Parc agri-voltaïque de Germenay et Dirol (58)

Nièvre Agrisolaire (European Energy)
le 05 novembre 2022

**Mémoire en réponse aux
observations de l'Enquête
Publique**

Figure 3 – données de consommation de la Communauté de Communes de Tannay-Brinon-Corbigny

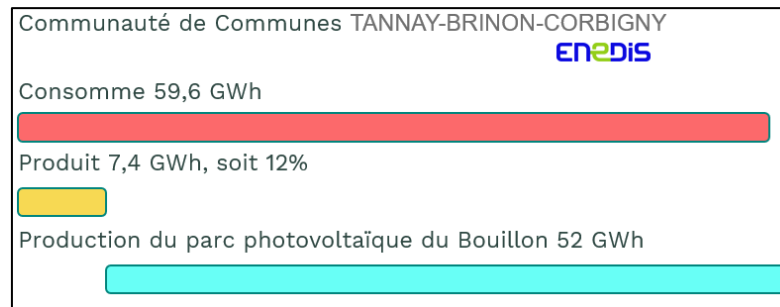
2.2 Le rendement de la production électrique imprécis

Le parc agri-voltaïque de Germenay et Dirol va produire l'équivalent d'environ 90% de la consommation électrique de la Communauté de Communes de Tannay-Brinon-Corbigny soit environ 52 GWh (source Enedis et SOG Solar).

Cette production a été calculée par un Bureau d'Etudes spécialisé dans le domaine de l'énergie solaire photovoltaïque (SOG Solar) à partir de données d'ensoleillement et des spécifications techniques des équipements installés.

Les données techniques et la production électrique sont présentées dans l'Étude d'Impact pages 173 et 174.

Figure 4 – profil altimétrique entre Challement et la zone d'étude

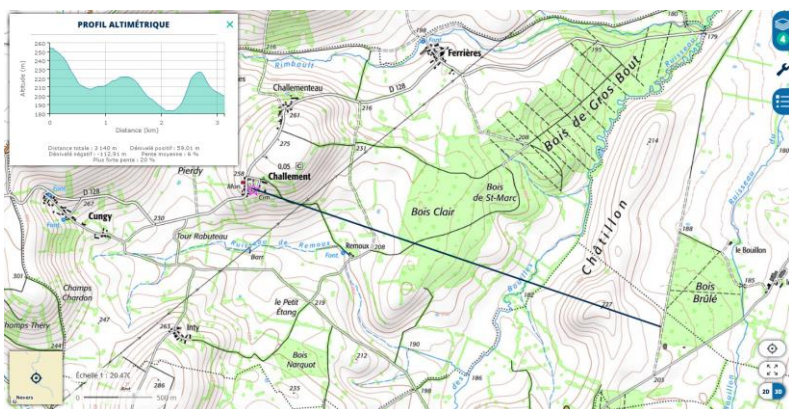
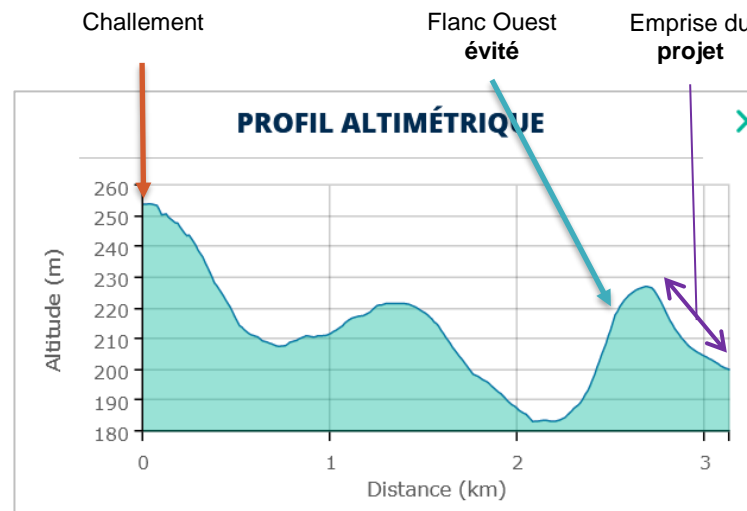
1. **Sur « l'oubli » de la commune de Challemont et de ses habitants**

Nous déplorons que la commune de Challemont et ses habitants, pourtant directement concernés par le projet, sont mal ou peu pris en compte dans les analyses fournies par les porteurs du projet.

Cela résulte de **choix méthodologiques arbitraires de l'Etude d'impact et des porteurs du projet**. Cette situation nous semble constituer une carence grave qui fausse fondamentalement les conclusions portées à votre connaissance et à celle de Monsieur le Préfet. En effet, en fonction de la façon dont les aires d'étude sont définies, il est facile de circonscrire, tronquer voire « oublier » des problèmes. Ainsi :

La conception du parc a suivi la méthodologie ERC (Eviter, Réduire, Compenser) pour tous les volets notamment le volet Paysager.

Au cours de cette analyse préliminaire, il est apparu que le flanc Ouest de la zone d'étude serait visible depuis la commune de Challement. **Ce flanc a donc été évité afin de tenir compte de la situation géographique de la commune de Challement.** Le projet s'implante donc sur le flanc Est.
